Varsel om oppstart av privat detaljregulering for Birkelundstunet, Seim gbr- 172/14 Lindås kommune.

NVE sitt innspel - Varsel om oppstart - Detaljregulering Birkelundstunet - Seim - GBnr 172/14 mfl - Lindås kommune

Merknader til oppstart av detaljregulering – Gnr. 172 bnr. 14 m.fl. – Birkelandstunet – Seim i Lindås kommune

Merknad varsel detaljregulering Gnr 172 Bnr 14 m.fl Birkelundstunet Seim Lindås kommune

Kartskisse Birkelundstunet

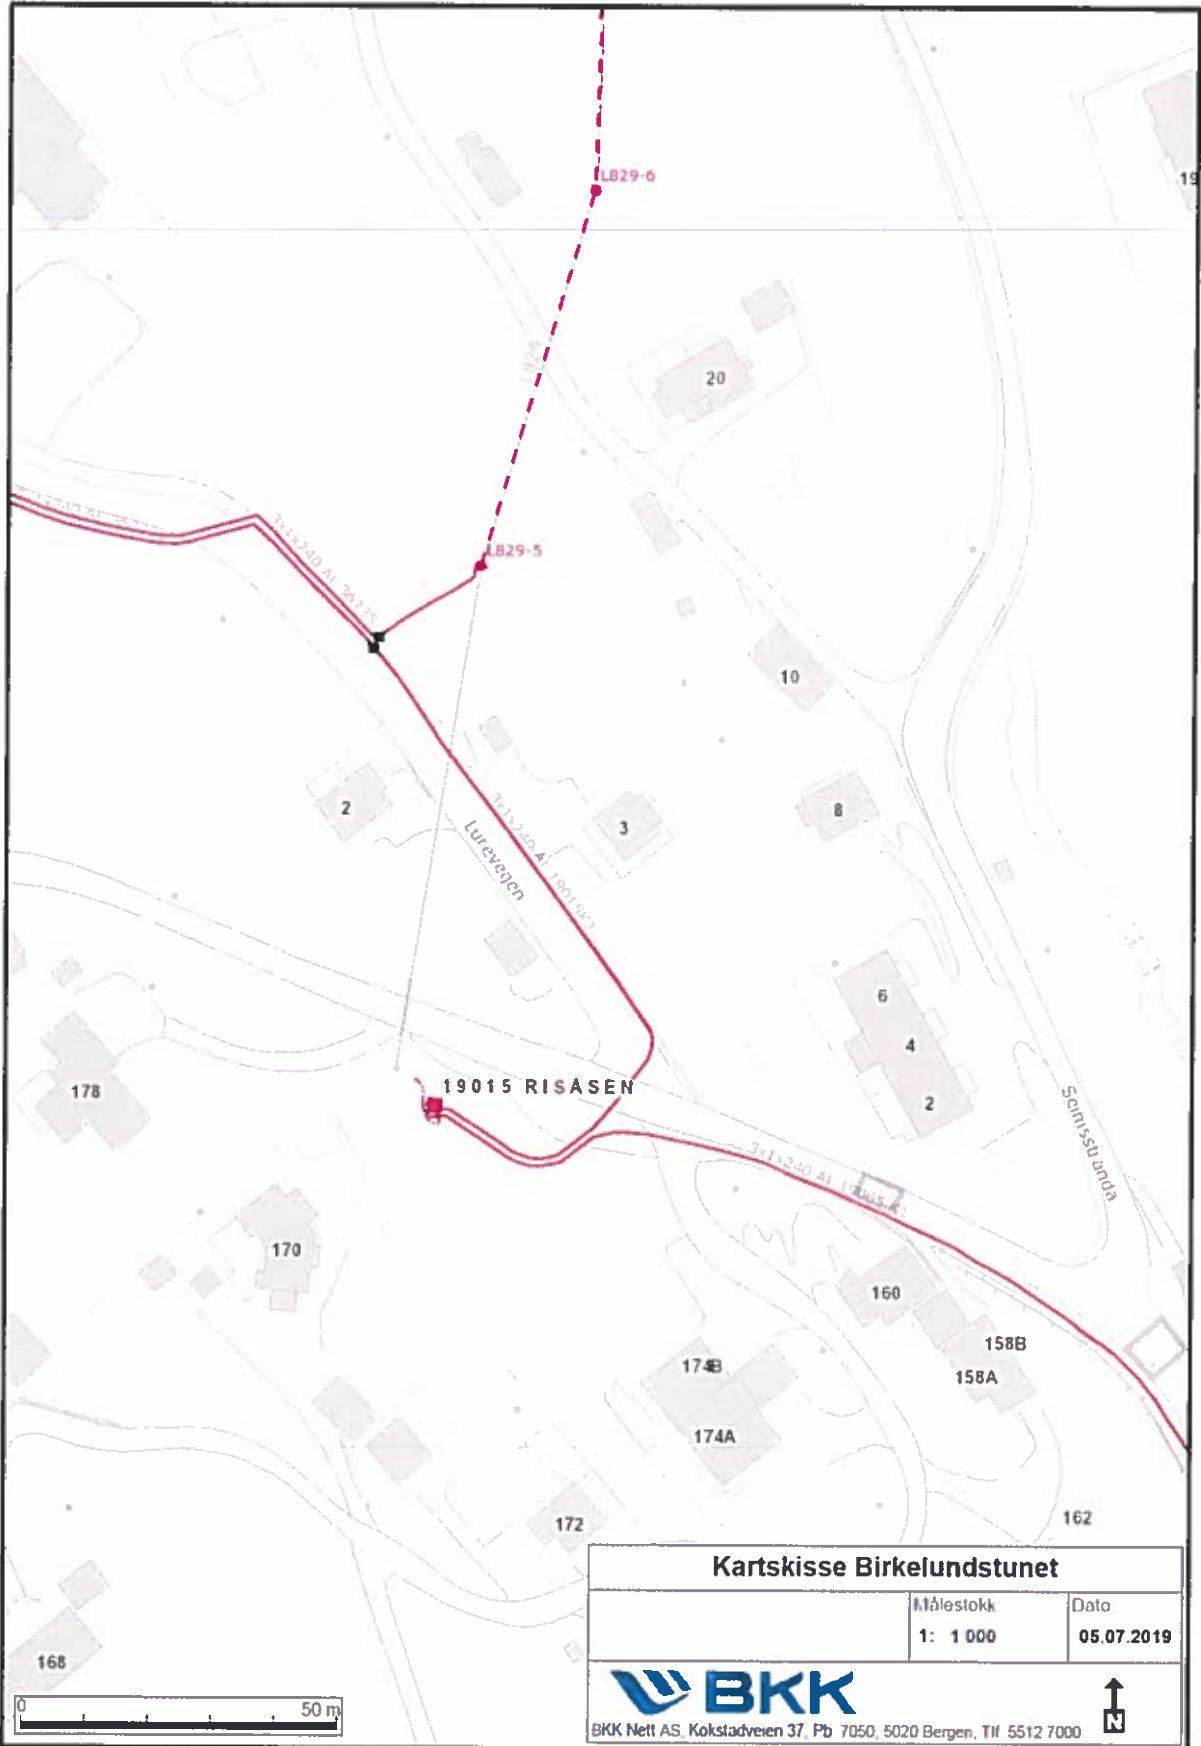
Vi har elektriske anlegg i det aktuelle planområdet som vist på vedlagte kart. Kartet kan brukes under følgende forutsetninger:

Det må tas hensyn til høyspenningsluftledninger som ligger innenfor planområdet. Ledningene har et byggeforbudsbelte på totalt 16 meter, 8 meter målt horisontalt ut til hver side fra senter. Vi ber om at traseen med byggeforbudsbeltet registreres i planen som arealformål trasé for nærmere angitt teknisk infrastruktur, jfr. Plan- og bygningsloven § 12-5 nr 2 eller som en hensynssone (faresone).

Høyspenningskablene som ligger innenfor planområdet, må tas hensyn til. Det viktigste er at det ikke planlegges bebyggelse over eller nært ved kabelgrøften slik at kabelanlegget kan utsettes for fare og fremtidig tilkomst til kabelanlegget hindres.
